Dipl.-Ing. Anton Philipp Revertera
Bahnhofstraße 21
8811 Scheifling

Amt der Steiermärkischen Landesregierung
Abteilung 13 – Umwelt und Raumordnung
E-Mail: abteilung13@stmk.gv.at

Scheifling, 15.04.2015

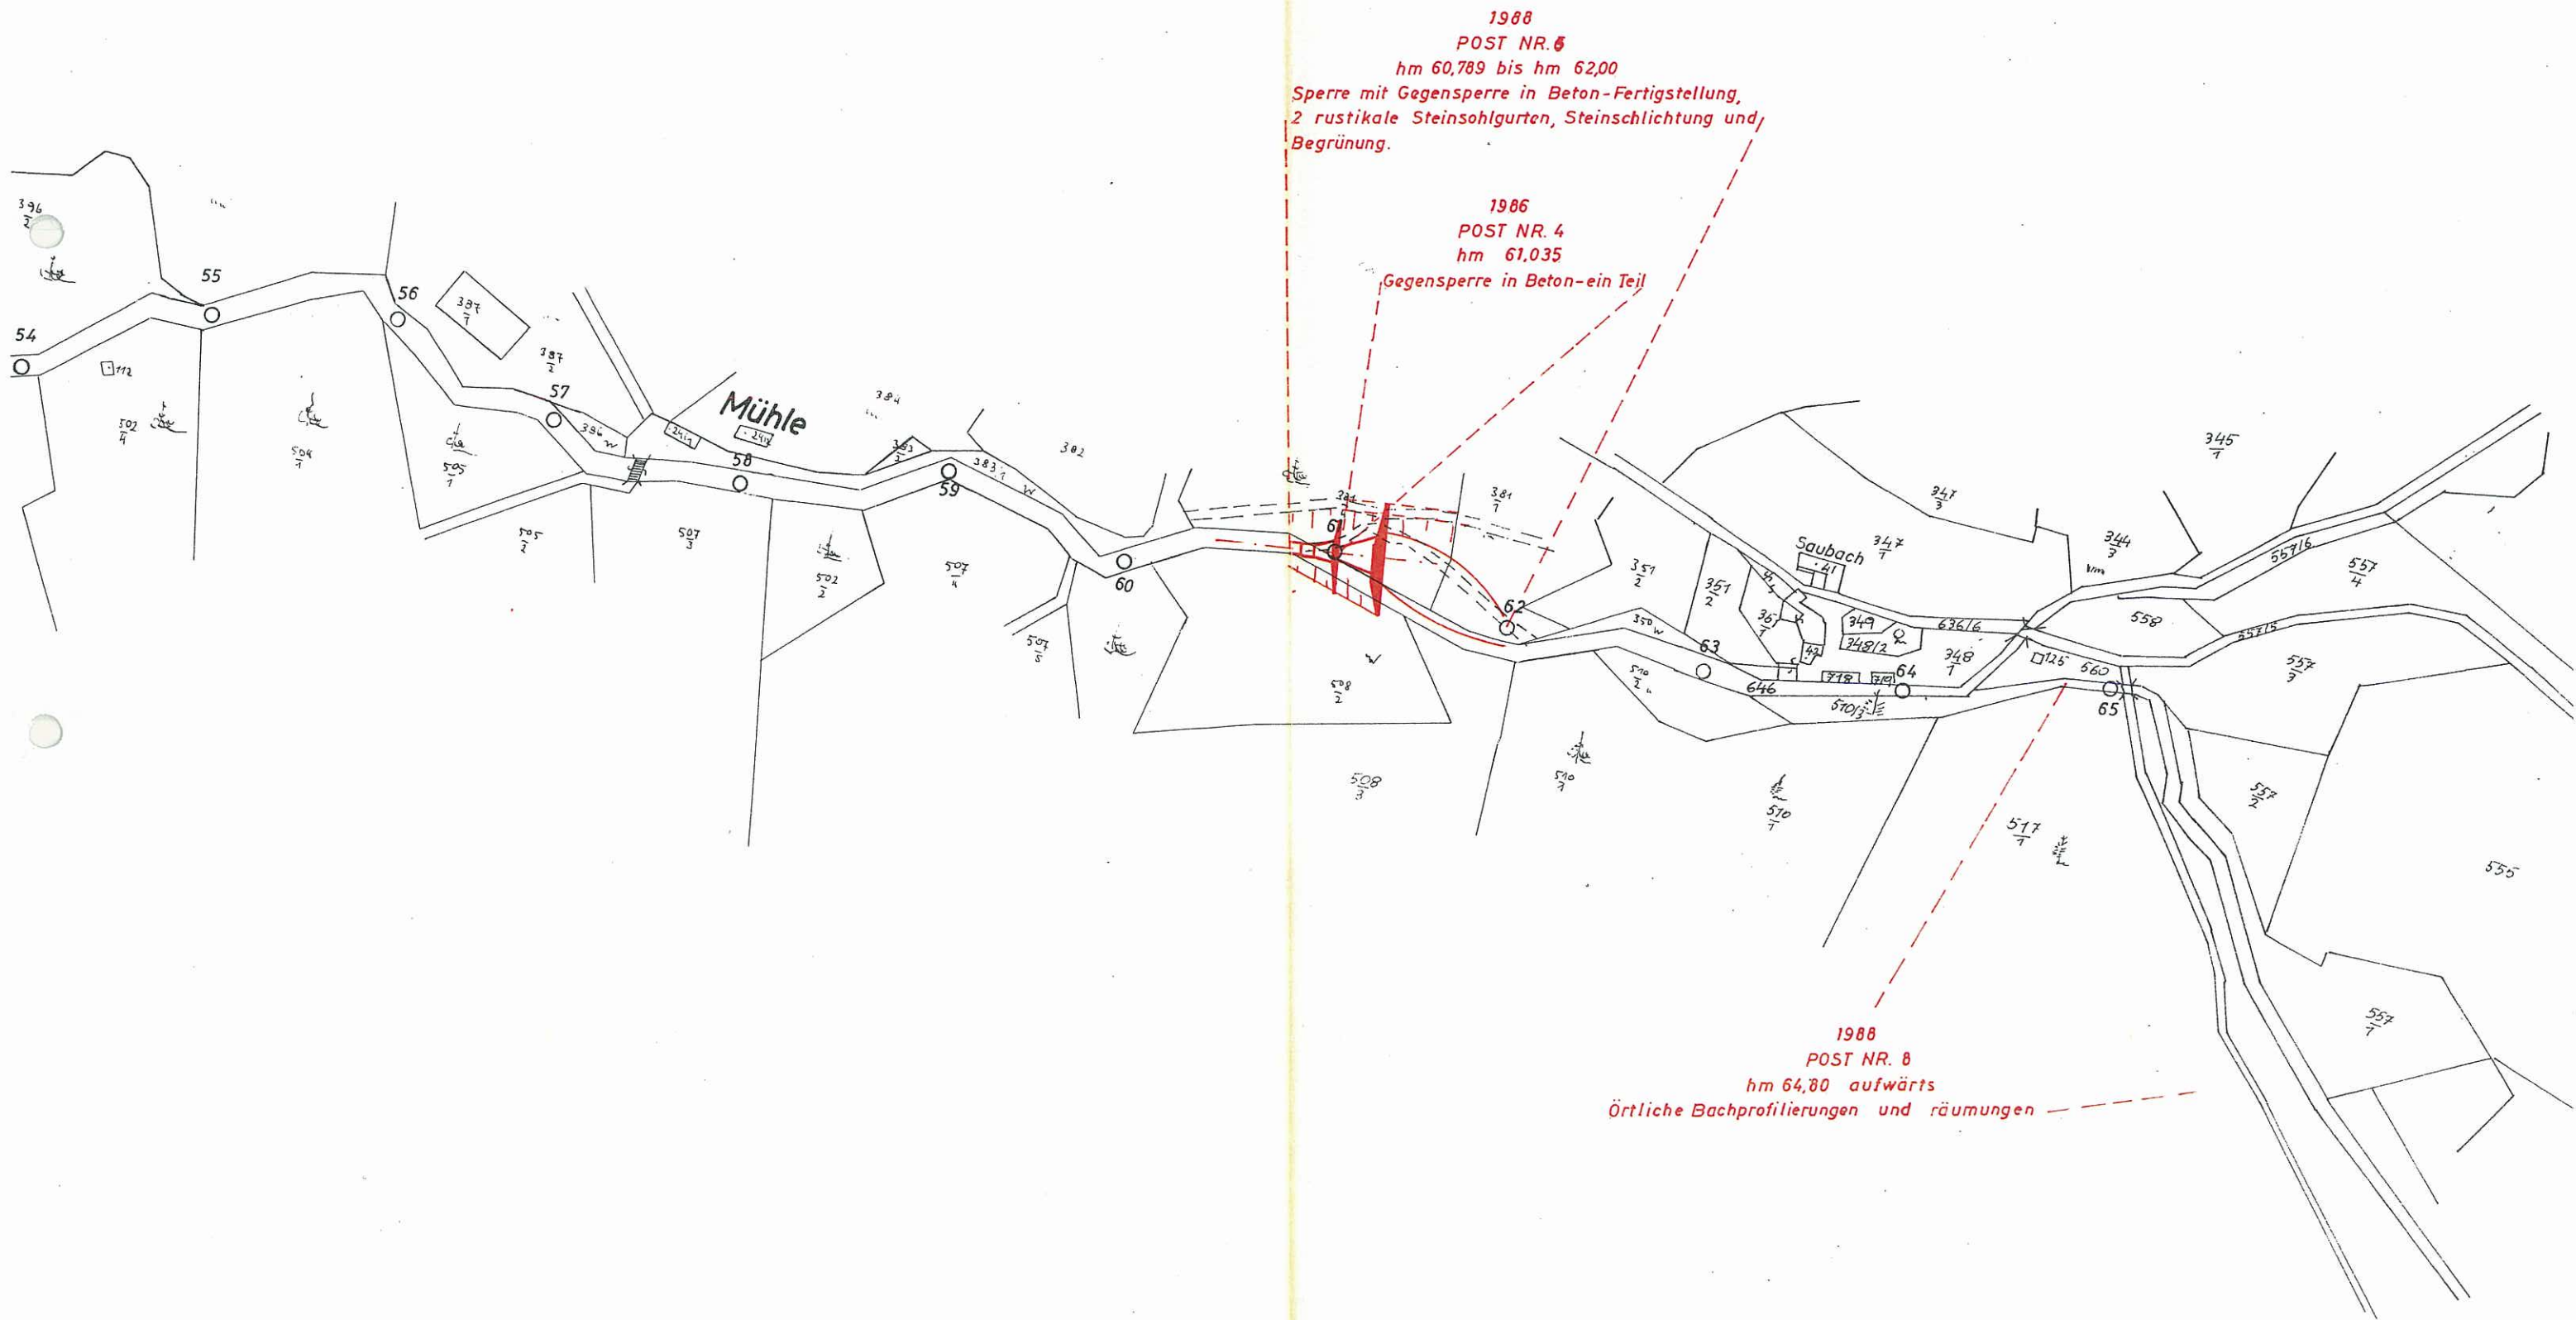
von km:	bis km:	Beschreibung:	siehe Anlage:
6,00	-	Wasserfassung Wasserkraftwerk Auer	
6,08	6,20	Geschiebesperre der WLW mit Verlandungsraum	1 – Pläne der Geschiebesperre der WLW (Quelle: WLW)
6,45		Brücke 1 – Sohlsicherung mit Absturz	2 – Foto (Quelle: Revertera)
6,48		Örtliche Bachprofilierungen und -räumungen der WLW	3 – Lageplan der von der WLW durchgeführten Bachprofilierungen (Quelle: WLW)
6,90		Absicherung eines Uferanrisses von der WLW	4 – Foto (Quelle: WLW)
7,15		Brücke 2 – Sohlsicherung mit Absturz	5 – Foto (Quelle: Revertera)
8,00		Brücke 3 – Sohlsicherung mit Absturz	6 – Foto (Quelle: Revertera)
8,40		Furt	7 – Foto (Quelle: Revertera)
8,95		Brücke 4 – Sohlsicherung mit Absturz	8 – Foto (Quelle: Revertera)
9,22		Krafthaus	9 – Foto (Quelle: Revertera)
9,49		Wasserfassung	10 – Foto (Quelle: Revertera)
9,78		Brücke 5 – Sohlsicherung mit Absturz	11 – Foto (Quelle: Revertera)
6,48	9,78	Im Bereich des Forstweges wurde der Bach an mehreren Stellen mit Längsverbauungen aus Wasserbausteinen und Dammschüttungen gesichert

Da ich schon seit längerer Zeit an der Anpassung meines Kraftwerkes in Form einer Erweiterung arbeite und diesbezüglich auch erhebliche Planungskosten angefallen sind möchte ich Sie bitten, den hydromorphologischen Zustand des Feßnachbaches in oben angeführtem Abschnitt nochmals, allenfalls in einer gemeinsamen Begehung, zu überprüfen und die geplante Ausweisung entsprechend zu ändern.
